Kadeversterking Boezemkaden Schermer

Toetsing en advies cultuurhistorische en landschappelijke waarden

In opdracht van Hoogheemraadschap Hollands Noorderkwartier

juli 2017

Profiel subsectie 14D volgens projectplan.

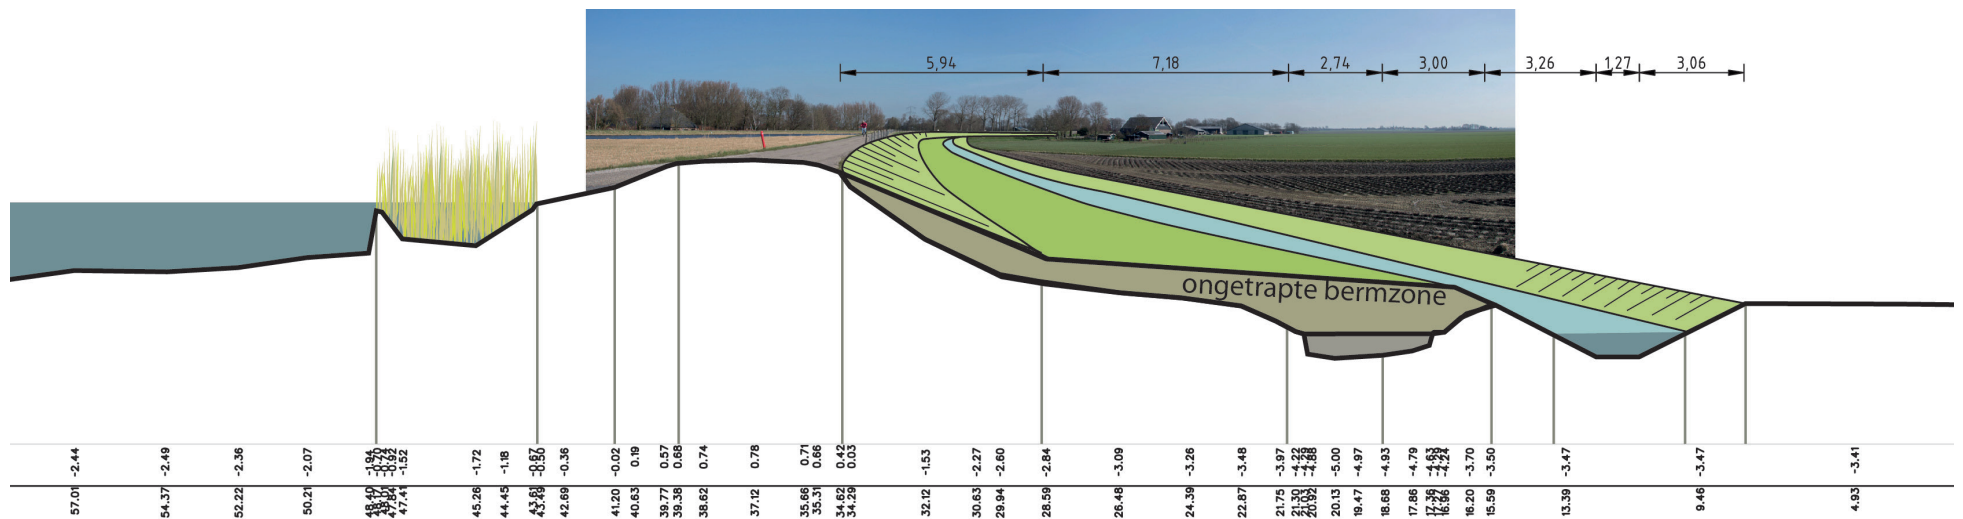
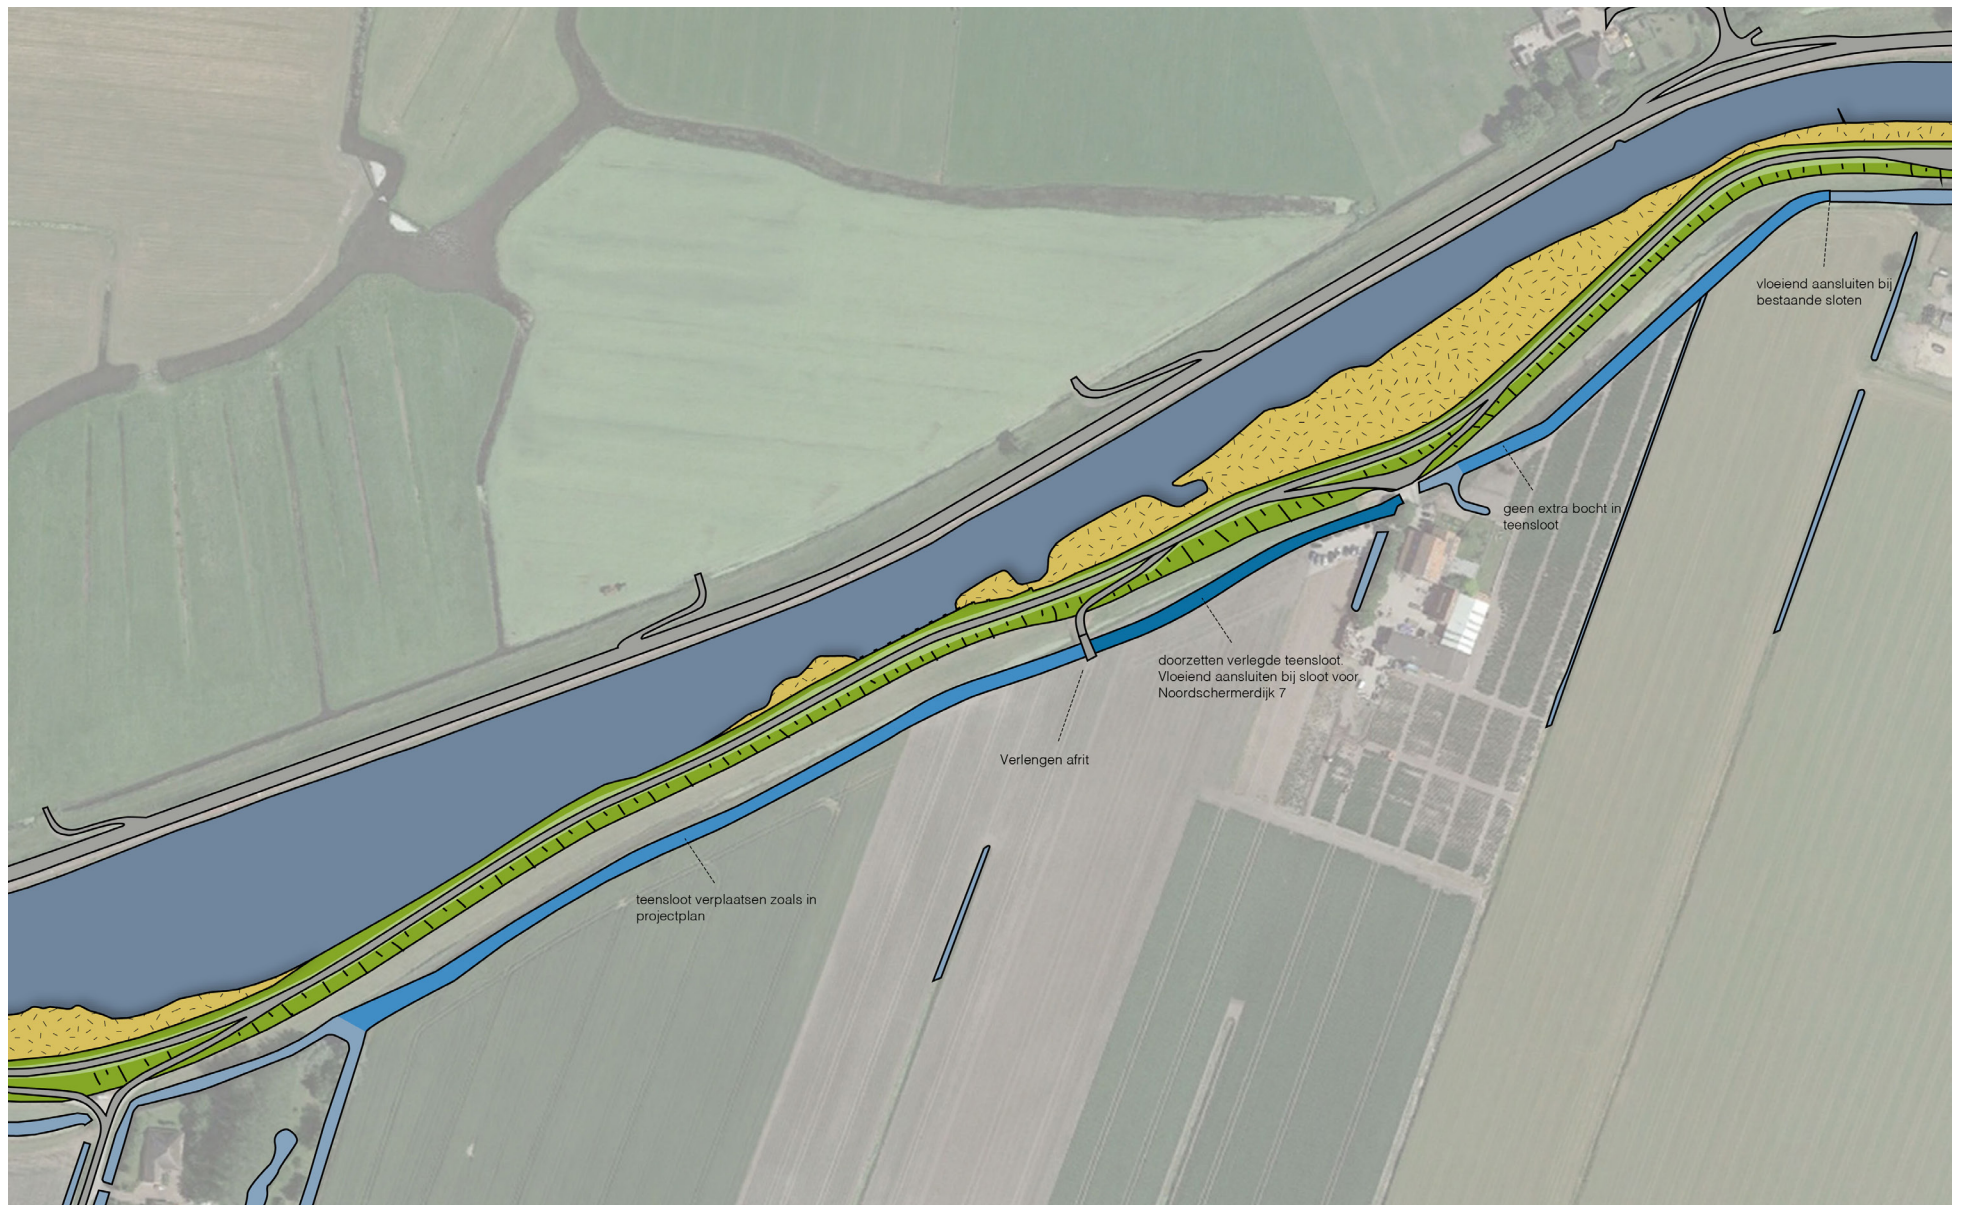
Voorstel profiel subsectie 14D. We stellen voor om de berm in zn geheel wat op te hogen zodat geen getrappt profiel ontstaat

Voorstel: teenslootverlegging doorzetten tot aan Noordschermerdijk 7. Vloeiende aansluiting op bestaande sloten, met zo min mogelijk "extra bochten"

Profiel sectie 18 volgens projectplan, met als aanvulling het ophogen van de molenplaats

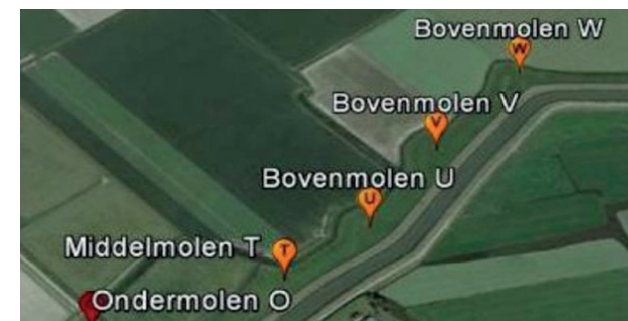
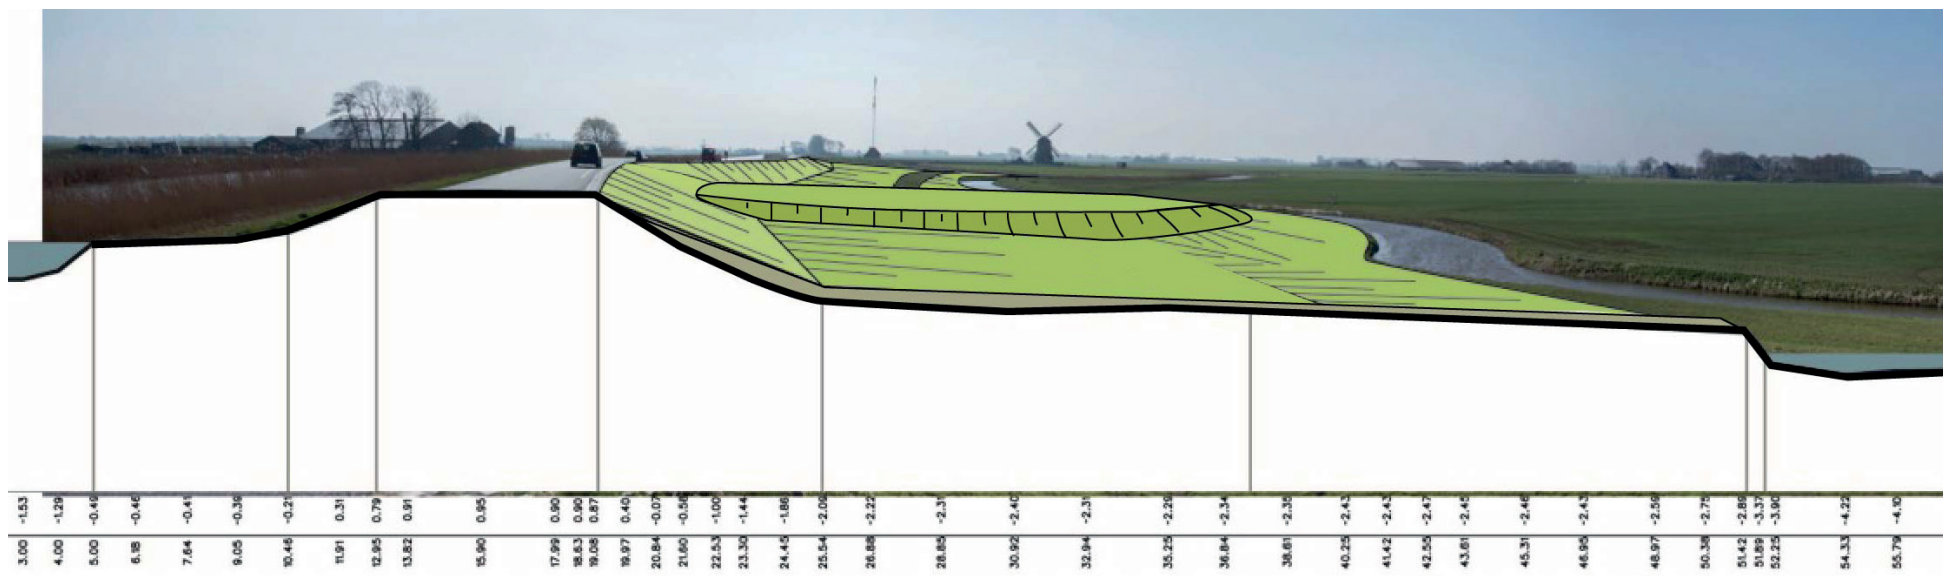
molenplaatsen juist extra herkenbaarheid te geven door deze met een steilrand 50cm op te hogen ten opzichte van het maaiveld. Het betreft een circel van ongeveer 20 meter doorsnede, het hart van de cirkel ligt 25 meter van het hart van de dijkweg. Het gaat hierbij om vergroten van de leesbaarheid van het historische landschap, niet om de historische situatie volledig terug te brengen. De exacte hoogte van de voormalige molens is dan ook niet van belang.

In het projectplan wordt gesproken over het gedeeltelijk afgraven van het voormalige gronddepot op de hoek van de Molendijk en de Molenweg. Een strook van 8 meter breed blijft behouden ten behoeve van een recreatieve plek. Wij adviseren om dit gronddepot geheel af te graven en de recreatieve voorzieningen op een andere plek terug te plaatsen, op de dijk of in de polder. Juist op een plek waar een weg haaks op de kade staat zou het profiel van de smalle steile dijk herkenbaar moeten zijn.
